「原子炉压力容器に対する供用期間中の破壊靱性の確認方法等の技術評価に関する  
検討チーム 第四回会合における日本電気協会への説明依頼事項」に対する回答

令和元年11月22日  
(一社)日本電気協会  
原子力規格委員会

図 4-1(1/2) 照射後破壊靱性データのワイブルプロット

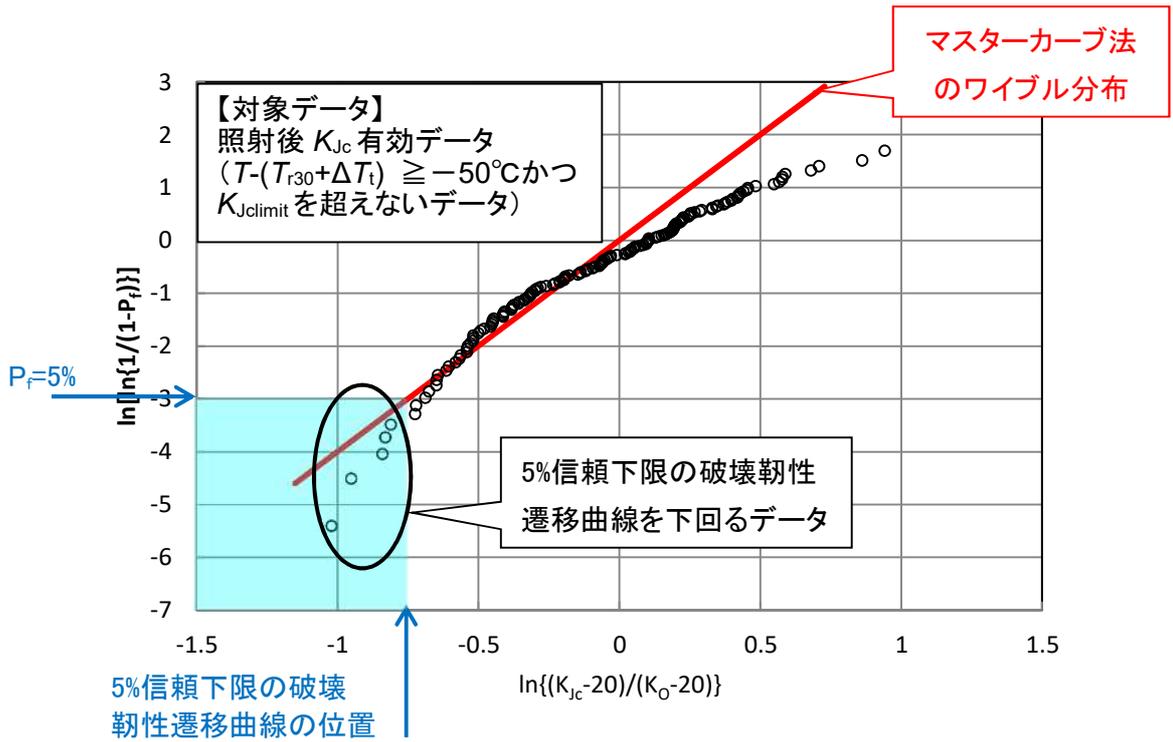
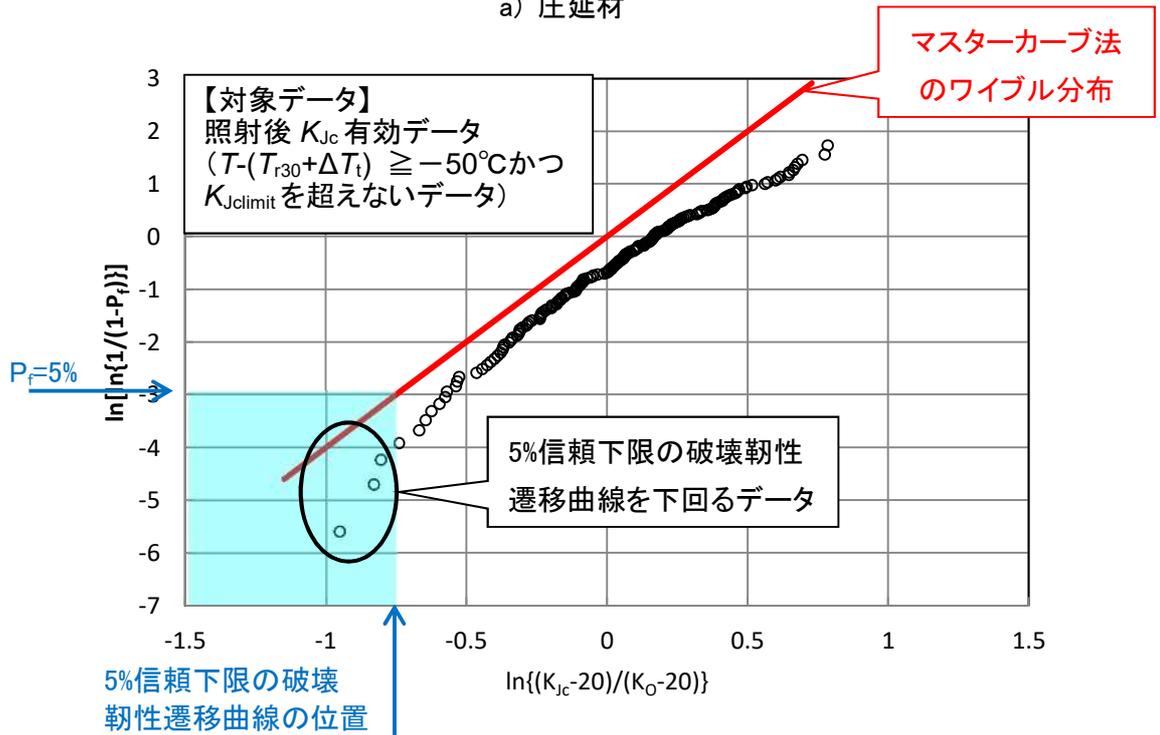
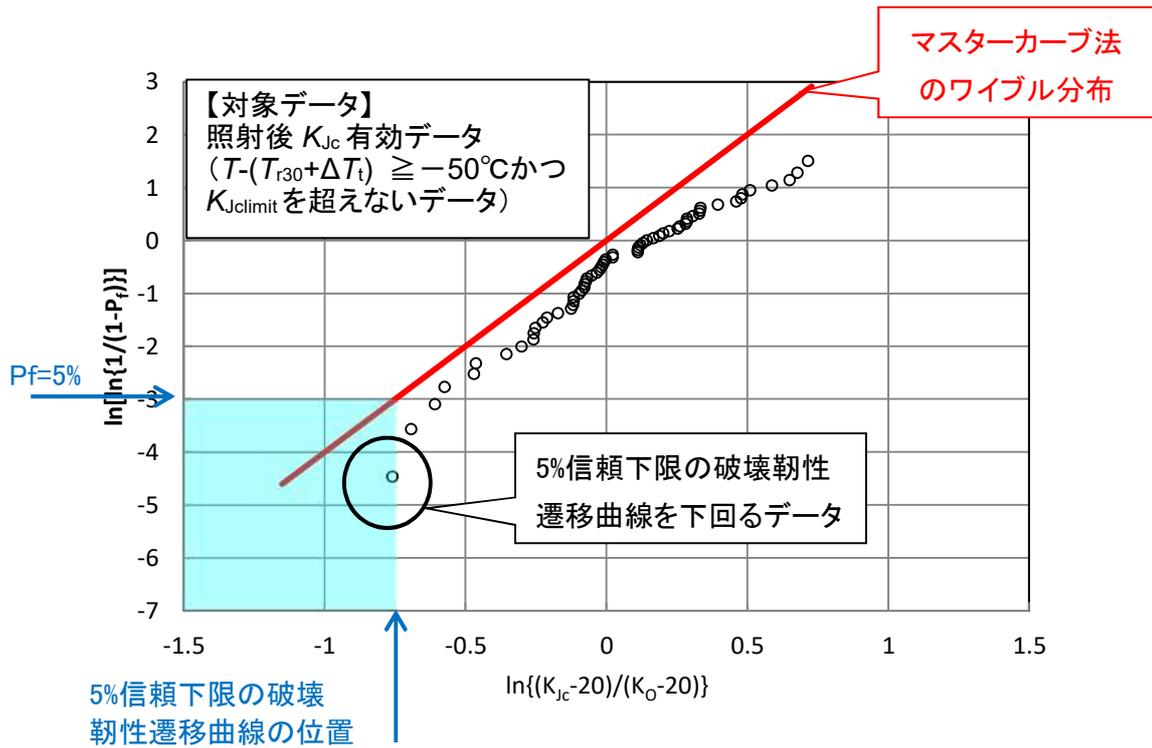
(4) 図3-1の横軸の  $K_{Jc(0.05)}$  を  $K_0$  とした場合の図を示し、鋼種ごとにワイブル分布の形状母数を4、位置母数  $K_{min}$  を 20 MPa $\sqrt{m}$  としていることの妥当性について評価した内容を説明して下さい。

照射後の破壊靱性データ( $K_{Jclimit}$  を超えるデータ及び  $T - (T_{r30} + \Delta T_t)$  が  $-50^\circ\text{C}$  未満のデータを除く)の鋼種毎のワイブルプロットを図 4-1 に示します。ここで示すワイブルプロットは、複数の材料・照射条件かつ複数の試験温度( $T$ )の破壊靱性データが含まれることから、試験で得られた破壊靱性データ( $K_{Jc}$ )に対して  $T_{r30}$  実測値を鋼種毎の  $\Delta T_t$  で補正したマスターカーブ法に基づく以下の式による  $K_0$  で規格化して  $\ln \{(K_{Jc} - 20)/(K_0 - 20)\}$  を横軸として示しています。

なお、 $K_0$  は 62.3%信頼下限の  $K_{Jc}$  を表し、マスターカーブ法のワイブル分布では、累積破損確率  $P_f$  は以下の式で表されることから、図 4-1 のワイブルプロット上では傾き 4 の直線(同図中の赤の直線)で表されます。

図 4-1 より、圧延材の破壊靱性データに変曲点が認められるものの、いずれの鋼種についても概ねワイブルプロットの傾きは 4 に近いと考えられます。また、 $K_{min}$  についてもマスターカーブ法の位置パラメータである 20MPa $\sqrt{m}$  を使用することとしています。5%信頼下限の破壊靱性遷移曲線を下回るデータは、全て累積破損確率  $P_f$  が 5%以下となっており、PTS 評価を行う上では問題ないものと判断しています。

図-参考 2-1 2007年版と2016年版の破壊靱性遷移曲線の比較

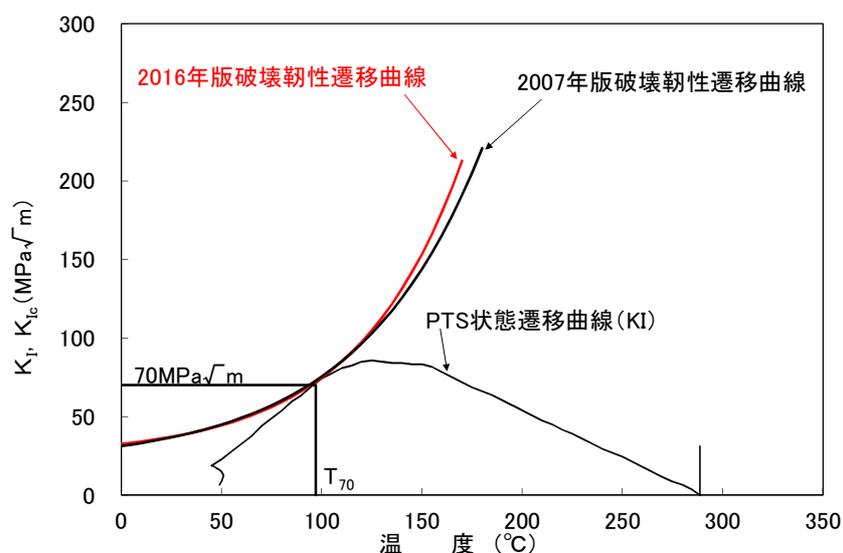
(参考2)  $T_{70}$ で評価することは妥当か。

図-参考 2-1(第2回検討チーム会合資料 2-1 の P15 と同じ図)に、2007年版と2016年版の破壊靱性遷移曲線を、PTS状態遷移曲線と共に比較して示します。図-参考 2-1 に示す通り、 $100\text{MPa}\sqrt{\text{m}}$ 以下の領域では、2007年版と2016年版の破壊靱性遷移曲線はほぼ一致していますので、PTS評価における破壊靱性遷移曲線の違いの影響を比較する上でPTS状態遷移曲線と近接する $T_{70}$ を指標として用いても問題ないと考えられます。
